表 A.0.7 监 理 通 知 单

工程名称：东榆 300MW 渔光互补光伏发电项目

编号：DYGF-ZHJL-TZD-001

事由：关于大观园 7 号塘管桩接桩施工相关质量事宜

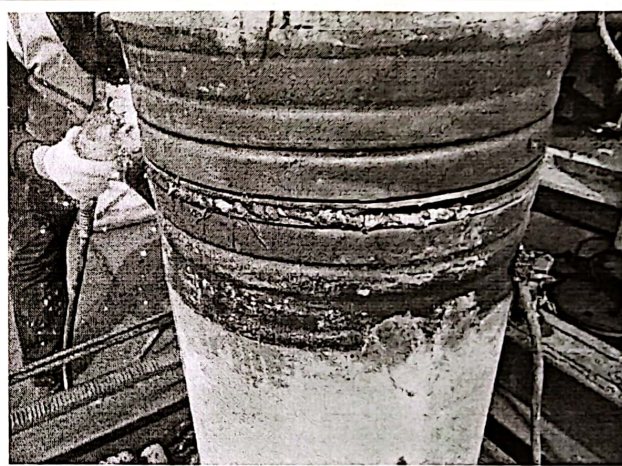
现场未见有效挡风措施

上下桩对接处不平整
